Verslag burenoverleg Eilanden van Hain op 15 oktober 2019

Randvoorwaarden landschap, uitgangspunten landschappelijke inrichting, inrichting percelen Staatsbosbeheer, groenplan en cultuurhistorie

Randvoorwaarden gemeente m.b.t. landschap

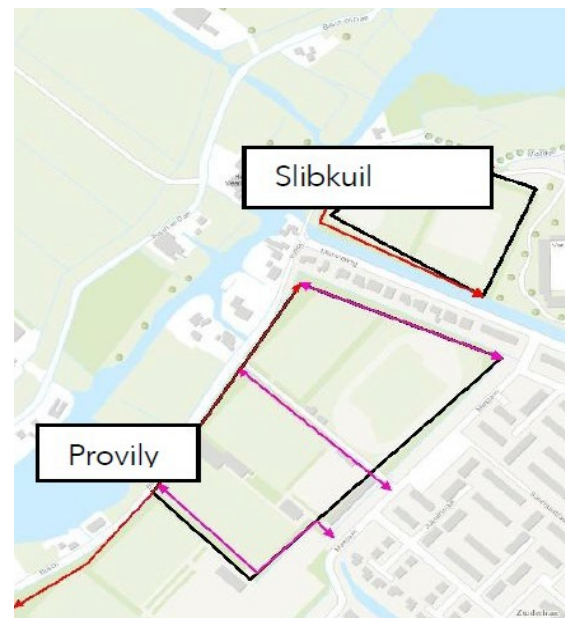
Jonas legt uit dat de buitenrand van het plangebied een kwetsbaar gebied is, waar zorgvuldig en terughoudend mee moet worden omgegaan. Dit heeft er mee te maken dat de grens een overgang is van bebouwd naar onbebouwd gebied en met de ligging aan de Stelling van Amsterdam (zie onderste afbeelding, nummer 1).

Jonas legt uit aan de aanwezigen dat de platanen aan de Marslaan (nummer 2 in de afbeelding hiernaast), worden verplant. Daarnaast moet voor het hele plangebied worden onderzocht welke bomen gehandhaafd kunnen blijven. Bovenstaande voorwaarden en uitgangspunten heeft geresulteerd in het plan dat is ingediend voor de tender.
